Avis de la MRAe

et mémoire de réponse du pétitionnaire

Projet éolien à Champguyon

**Avis délibéré sur le projet de construction du
parc éolien des Griottes à Champguyon (51)
porté par la Société d'exploitation du parc éolien des Griottes**

Figure 2 : site d'implantation

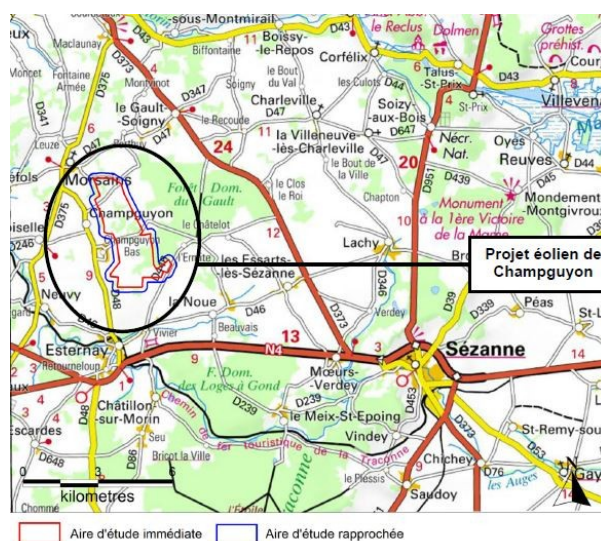
Le projet de parc éolien de la SEPE des Griottes comprend 6 éoliennes et 2 postes de livraison. Le modèle d'éolienne n'était pas arrêté au moment du dépôt de la demande d'autorisation. Le pétitionnaire présente 3 modèles de caractéristiques différentes, Enercon E-92, Enercon E-103 et Enercon E-138². Compte tenu de la disponibilité foncière, ne pourront être retenues pour l'éolienne EOL1 que les modèles de machine E-92 ou E-103. L'étude d'impact a été conduite avec le modèle le plus contraignant, à savoir le modèle Enercom E-138 dont le diamètre du rotor est de 138 m. Le modèle d'éolienne Enercon E-138 a une garde au sol³ de 12 m. Elle ne respecte pas la hauteur de garde au sol recommandée par la Société française pour l'étude et la protection des mammifères (SFPEPM) qui est de 30 m minimum.

L'Ae recommande à l'exploitant de retenir une garde au sol minimale de 30 m qui respecte la recommandation de la SFPEPM.

Si la hauteur des éoliennes en bout de pales est homogène, 150 m, il n'en n'est pas de même des gardes au sol qui varient de 12 à 57 m.

Figure 4 : localisation des zones naturelles d'intérêt reconnu dans un rayon de 15 km autour du site

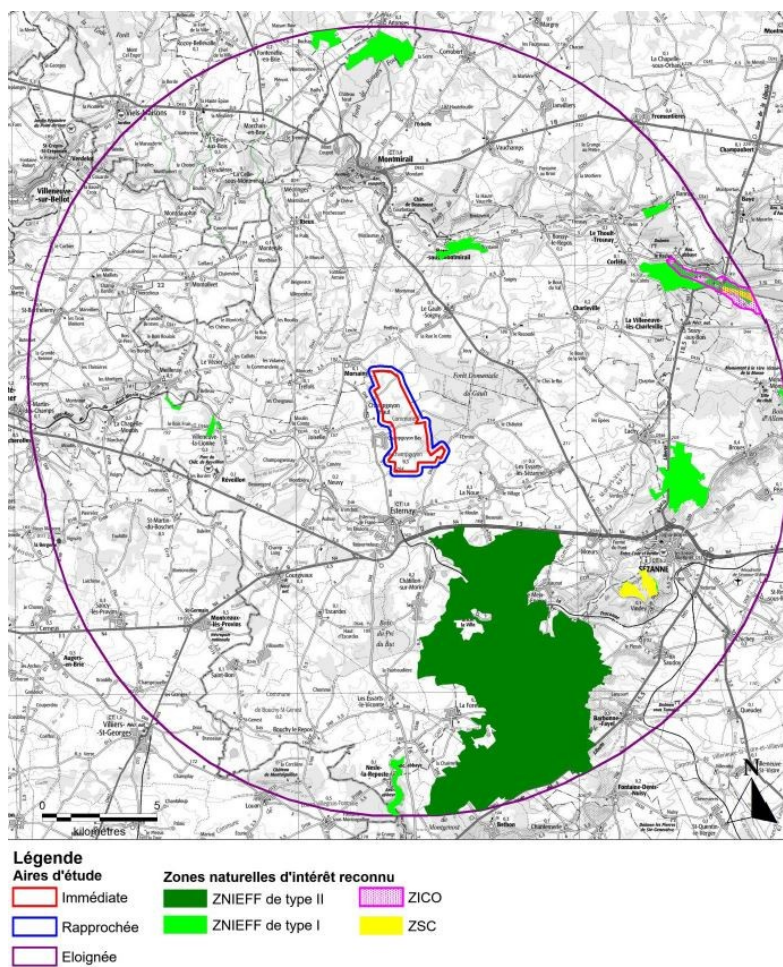
Le dossier ne comporte pas d'analyse de l'incidence du projet sur les espaces naturels protégés et en particulier sur le site de la « Forêt domaniale de la Traconne », ZNIEFF de type 2, situé à 2,9 km du site d'implantation.

L'Ae recommande au pétitionnaire de compléter son dossier par une analyse conclusive des incidences du projet sur les espèces qui ont justifié le classement de ces sites.

Figure 5 : Enjeux avifaunistiques de la zone d'étude

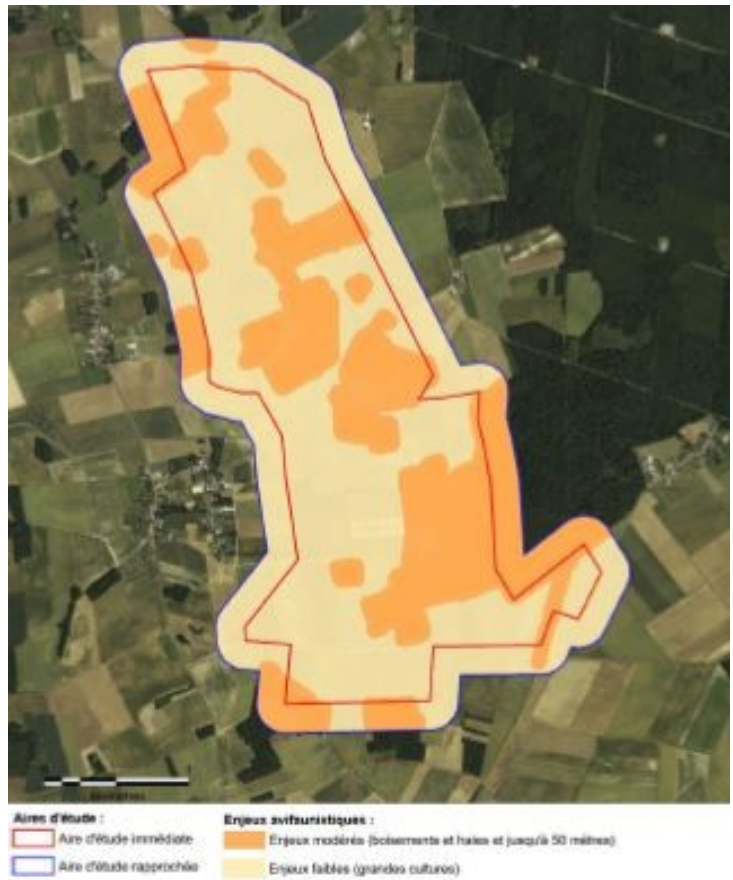
principales définies dans le SRE, dont la plus proche se trouve à 14 km du site. Selon le SRE, un couloir de migration potentiel est situé au nord de la ZIP. L'existence de ce couloir n'a pas été confirmée lors des inventaires de 2020.

Une sensibilité modérée a été mise en évidence pour le Milan royal. 1 seul individu a été observé, ce qui, selon le dossier, laisse supposer qu'aucun flux migratoire n'est présent sur le site.

Compte tenu de l'existence du couloir potentiel de migration au nord du site et l'observation d'un Milan royal lors des inventaires, l'Ae recommande au pétitionnaire de prévoir un suivi renforcé de cette espèce.

Figure 8 : Enjeux chiroptérologiques de la zone d'étude

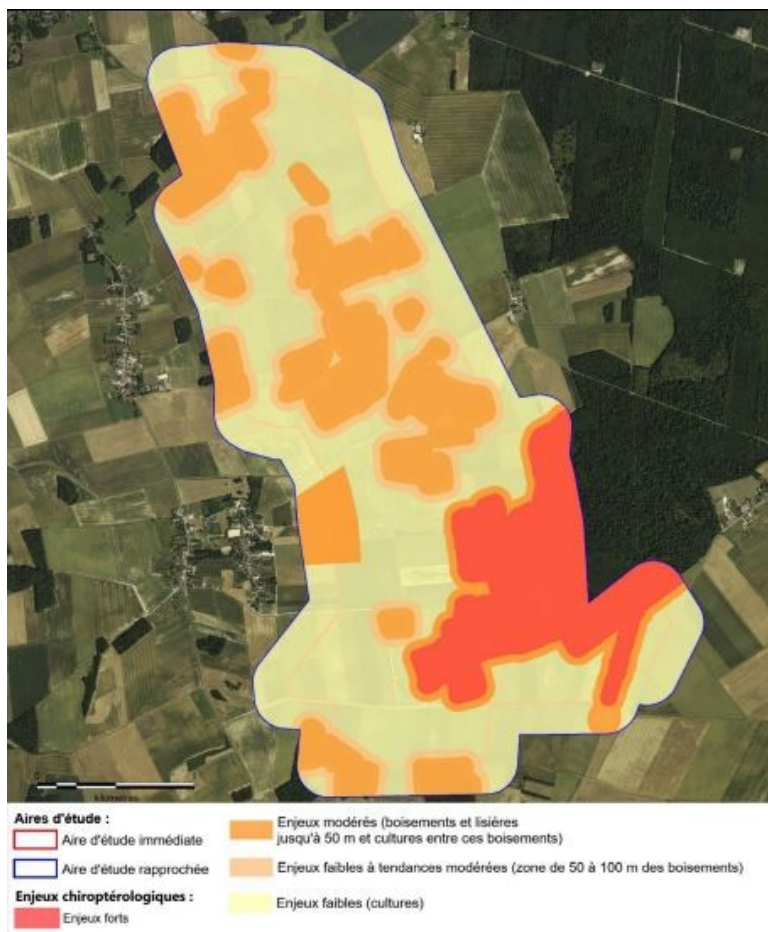
Un niveau de sensibilité « fort » est défini pour les lisières des boisements, les haies et les cultures tandis qu'il est classé « modéré » pour les boisements. La sensibilité forte des cultures est liée à la présence de la Pipistrelle commune. Comme évoqué précédemment (voir § 2.2), trois des six éoliennes ne respectent pas l'éloignement de 200 m des lisières de bois, une des préconisations du SRE (EOL1, EOL2 et EOL4).

L'Ae renouvelle sa recommandation au pétitionnaire de proposer une solution alternative au projet qui permette d'une part de respecter une distance de 200 m entre les lisières de bois et le bout des pales et d'autre part de choisir un modèle de machine qui respecte une hauteur de garde au sol d'un minimum de 30 m.

Figure 11 : Localisation des monuments les plus proches du site

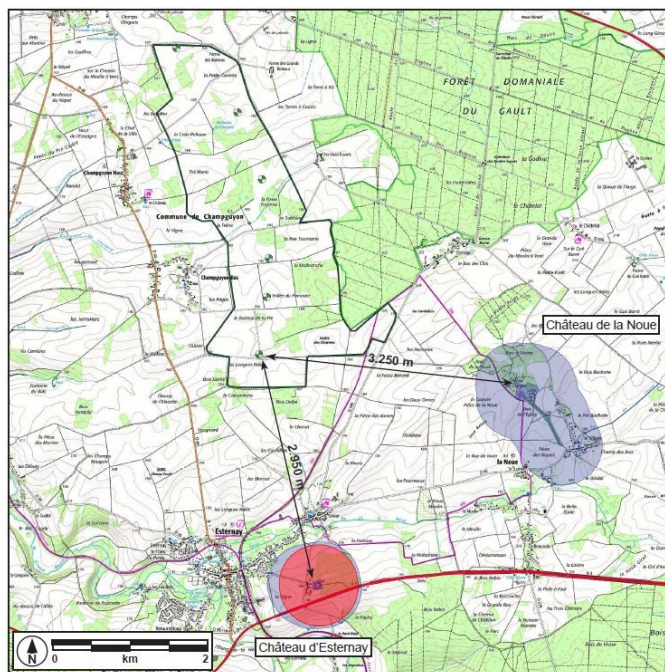
L'Ae note que depuis le portail du château les éoliennes E6, E5 et E4 sont visibles. L'éolienne E6 est visible pratiquement sur toute sa hauteur alors que les éoliennes E5 et E4 sont partiellement masquées par un boisement.

L'Ae recommande au porteur de projet de compléter son étude en analysant la visibilité du projet depuis les différents éléments du château d'Esternay faisant l'objet d'une protection et de réaliser des simulations depuis les étages des châteaux ou depuis les différents éléments du château afin de réévaluer le niveau d'impact.
